Parc P-4a et passage piétonnier

Site Outremont et ses abords

Rapport de l'atelier de participation citoyenne

Figure 3 _Plan concept de la proposition A

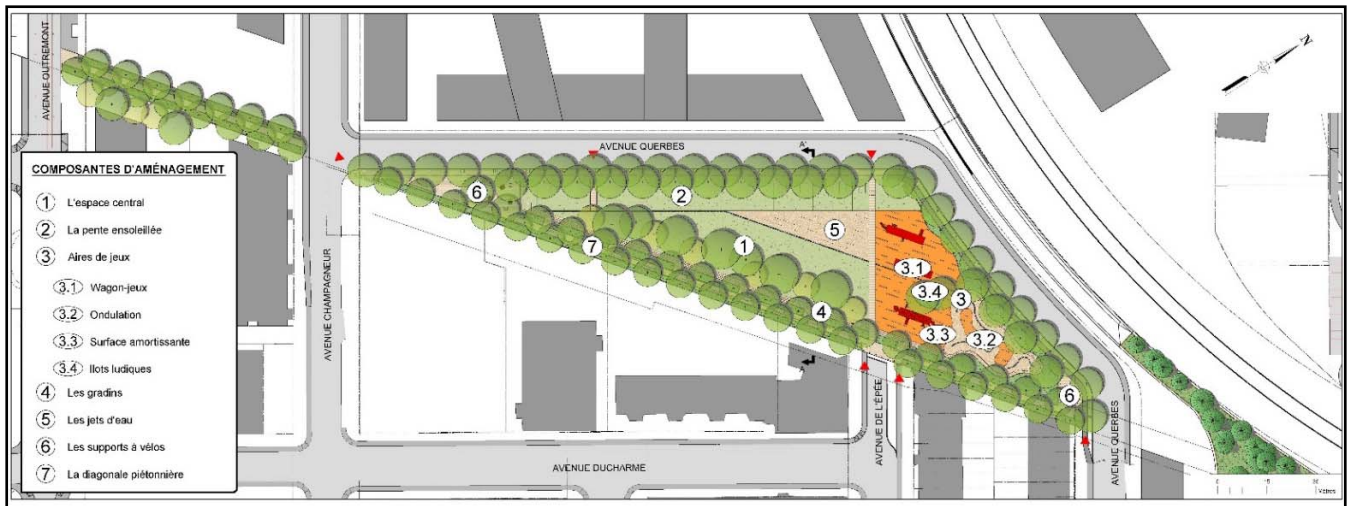
- Préférence majeure pour la proposition d'aménagement A;
- L'aire de jeux devrait être aménagée à l'est du parc puisqu'elle favorise la quiétude pour les résidents à la limite du parc;

- Préférence pour le type de jeux de la proposition d'aménagement A (wagons jeux);
- Préférence pour une surface de jeux en paillis (proposition d'aménagement B);

- Apprécie l'idée d'intégrer le passé ferroviaire à travers les jeux, pourvu que le design des modules de jeux soit plus contemporain;
- Préférence pour un parc aménagé en contrebas (proposition d'aménagement A);

- Apprécie l'aspect des gradins et de la pente douce;
- Mettre en valeur le mur de brique le long de la diagonale piétonnière (pourrait être intégré à la stratégie d'art public par la réalisation d'une murale ou protégé des graffitis par une plantation de vigne);

- Souhaite que les jeux d'eau soient programmés;
- Planter au maximum l'espace disponible entre le trottoir et les résidences et élargir les trottoirs afin que les piétons n'empiètent pas sur les propriétés privées;

- Configurer le trottoir en ligne droite dans la portion allant de l'avenue Querbes à l'entrée du parc;
- Ajouter des bancs dans l'aire de jeux de la proposition d'aménagement A;

- Préférence majeure pour la proposition d'aménagement B ;
- Préférence pour une aire de jeux aménagée à l'ouest du site, puisque plus éloignée du chemin de fer et du bruit généré;

- Apprécie l'idée de rappeler le passé ferroviaire du site dans l'aire de jeux, mais souhaite des jeux originaux et au design contemporain;
- Préférence pour que la surface de jeux soit en paillis (proposition d'aménagement B);

- Augmenter le nombre de bancs dans l'espace dédié au jardin de pluie;
- Vérifier la hauteur des passerelles et la calibrer afin d'assurer la sécurité des usagers;

- Apprécie la composition de l'aire libre de la proposition d'aménagement B;
- Apprécie le dégagement de l'aire libre de la proposition d'aménagement A;

- Apprécie le design sinueux des sentiers et l'aspect généralement naturel et verdoyant de la proposition d'aménagement B;
- Apprécie l'écran visuel et sonore que forme le jardin de pluie;

- Remet en question les espaces segmentés en raison du risque qu'ils puissent être moins utilisés (proposition d'aménagement B);
- Élargissement au maximum de la bande piétonne prévue à même la diagonale piétonnière afin de garantir l'intimité des cours arrière résidentielles limitrophes. De la même façon, tenir compte des conditions hivernales dans l'aménagement de la frange « végétale » ou « clôturée » à convenir le long de la diagonale piétonnière;

- Envisager un écran visuel et sonore pour atténuer les impacts liés au passage des trains;
- Porter attention à l'aménagement des gradins de la proposition d'aménagement A afin d'éviter, à cet endroit, l'utilisation de planches à roulettes pouvant créer des nuisances pour le voisinage immédiat du parc;

- Préférence pour une combinaison des propositions d'aménagement A et B plutôt qu'un consensus ou un désaccord envers l'une ou l'autre;
- Préférence pour une surface de jeux en paillis (proposition d'aménagement B);

- Apprécie l'idée de rappeler le passé ferroviaire du site à travers les jeux (proposition d'aménagement A) pourvu que le design des modules soit contemporain et original;

- Prévoir des modules de jeux pour les 8-12 ans;
- Aire de détente à éloigner le plus possible de la rue et des voies ferrées;
- Dégager un espace central afin de favoriser le déroulement d'activités sportives pour les 6-12 ans;

- Préférence pour un parc aménagé en contrebas et appréciation de la dénivellation proposée (proposition d'aménagement A);
- Préférence pour le jardin de pluie de la proposition d'aménagement B. Apprécie les passerelles intégrant des aires de repos, mais préférerait moins de passerelles et qu'elles soient plus larges;

- Les passerelles pourraient être plus basses pour qu'elles servent aussi de bancs;
- Aimerais que le jardin de pluie soit utilisable;
- Apprécie les formes courbes;

- Apprécie le côté paisible du jardin de pluie (proposition d'aménagement B);
- Implanter des poubelles près des rues et non dans le parc;
- Implanter du mobilier amovible pouvant être déplacé;
